Azienda Speciale "Ufficio di Ambito" della Provincia di Mantova

Determinazione del Direttore

n. 67
in data
07-09-2021

OGGETTO:
Lavori di prolungamento fognario di via Parolara a Castelbelforte. Conclusione Conferenza di Servizi ex art. 14-bis L. 241/90 e s.m.i. in forma semplificata con modalità asincrona. Approvazione, ai soli fini tecnici, del Progetto Definitivo ai sensi dell'Art. 158-bis del d.lgs.152/2006 comma 1 e dell'Art. 48 comma 2 lettera j-bis della L.R. n. 26 del 12/12/2003 e s.m.i..

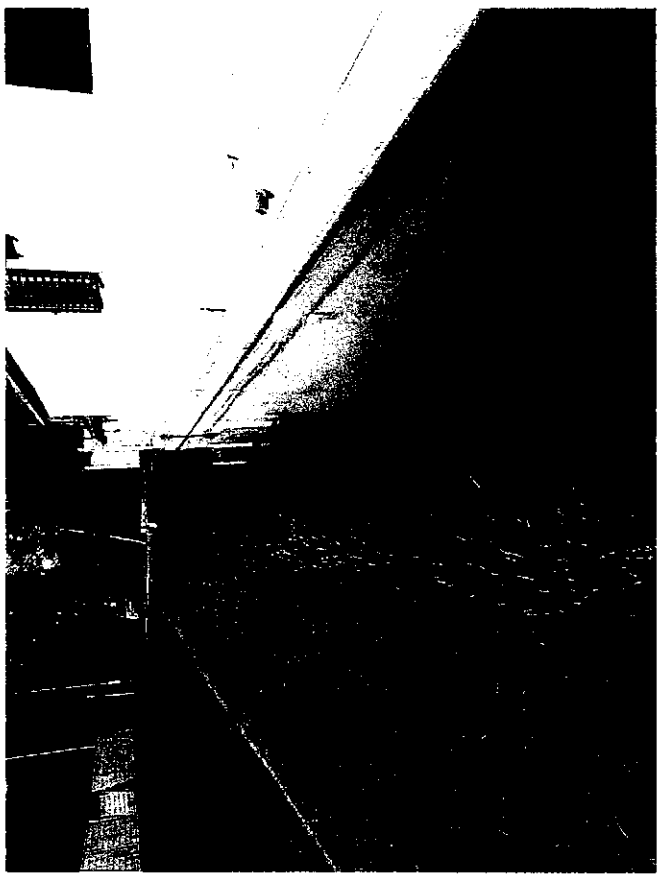
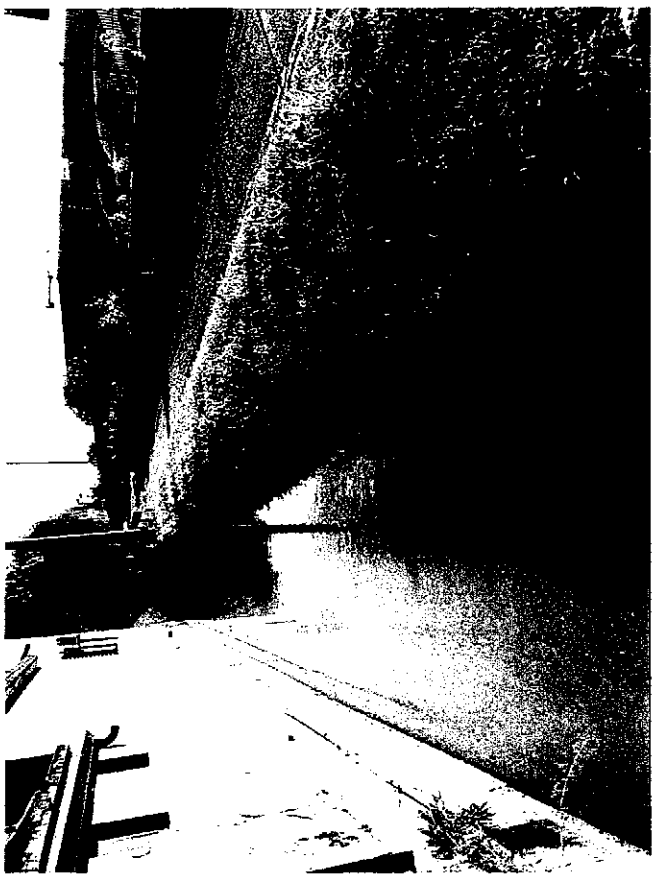
Per quanto riguarda il tratto parallelo alla Fossa Molinella, nessuna prescrizione in quanto viene mantenuta una distanza pari o superiore a ml 10.00 dalla sponda, invece relativamente al breve tratto di fognatura parallela al Dugaletto Cavallare, evidenziata l'impossibilità di rispettare la distanza minima da regolamento di Polizia Idraulica Art. 3 Lettera B, risulta di ml 4,00, il consorzio esprime parere favorevole con la condizione che qualora a seguito dei lavori si dovessero manifestare cedimenti della sponda del canale entro l'anno successivo alla ultimazione dei lavori, il concessionario dovrà intervenire per ripristinare l'esatto stato dei luoghi come da documentazione fotografica allegata.

Si allega stralcio tav. 11 del progetto della zona :

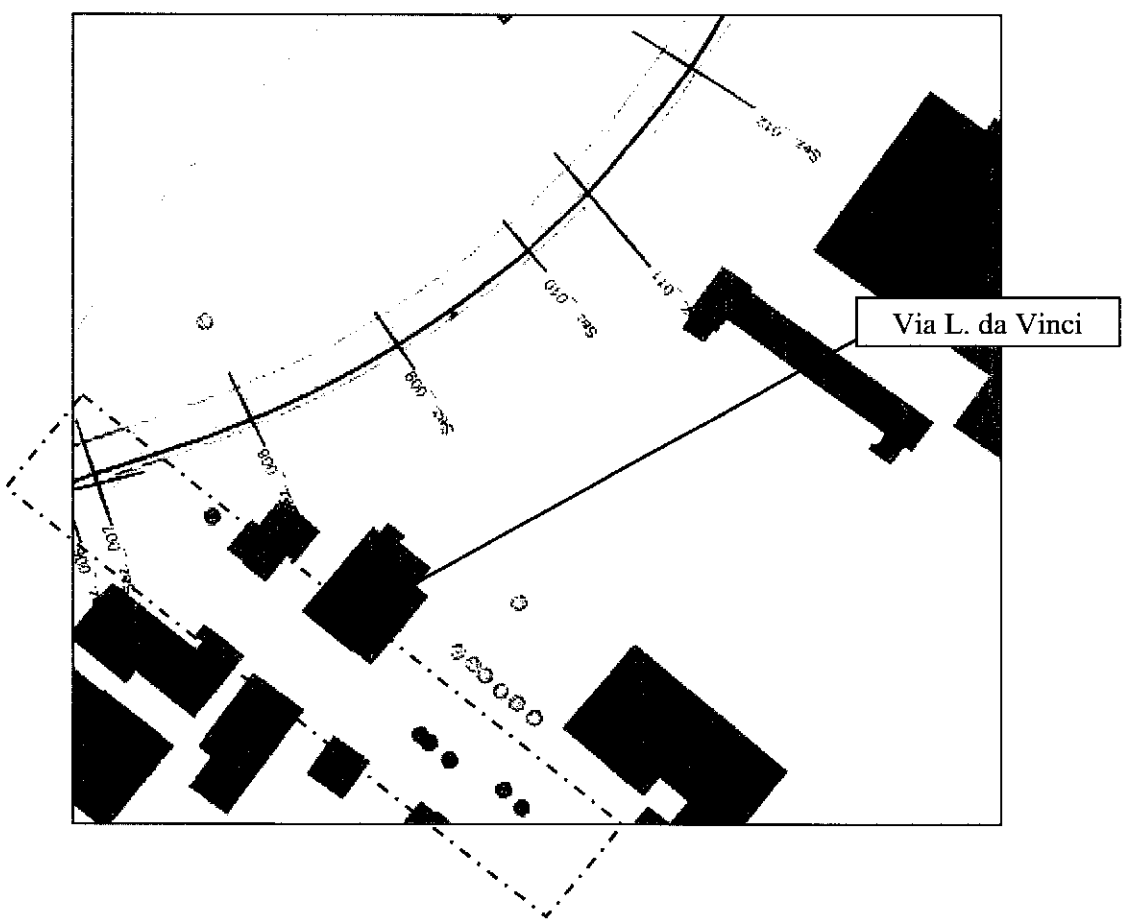
1) L'intervento non prevede il collettamento della zona industriale di via L. da Vinci benché il collettore passi in fregio alla stessa. In tale ambito edificato dagli inizi degli anni '80 sono presenti diverse utenze anche a carattere industriale. Attualmente gli immobili esistenti sono dotati ciascuno di un proprio impianto di depurazione con recapito finale in acque superficiali. Si ritiene che tale tipologia di scarichi possa rappresentare a livello ambientale un elemento di notevole criticità. Già in passato alcune attività presenti hanno avuto loro malgrado alcuni problemi di natura ambientale. Gli impianti di depurazione singoli per la necessaria manutenzione rappresentano per gli utenti elemento di aggravio economico e un carico di responsabilità per gli obblighi di sorveglianza dello scarico stesso.

Si chiede pertanto - in fase di progettazione Esecutiva o comunque con le eventuali economie risultanti dall'esecuzione dell'intervento previsto – l'estensione della rete fognaria con collettamento al depuratore anche della zona di via L. da Vinci.

- *"Si chiede pertanto - in fase di progettazione Esecutiva o comunque con le eventuali economie risultanti dall'esecuzione dell'intervento previsto - l'estensione della rete fognaria con collettamento al depuratore anche della zona di via L. da Vinci", si chiede al Gestore AqA S.r.l. di valutare la fattibilità della nuova estensione fognaria e di comunicare a questo Ufficio ed al Comune i relativi costi, considerando altresì la possibilità di utilizzare le eventuali economie di gara per la realizzazione delle opere. Ad ogni buon fine è utile precisare che, nel caso in cui l'intervento aggiuntivo dovesse comportare un onere aggiuntivo rispetto a quanto previsto dal quadro economico di progetto, l'intervento andrà autorizzato e sottoposto ad una nuova procedura di approvazione;*
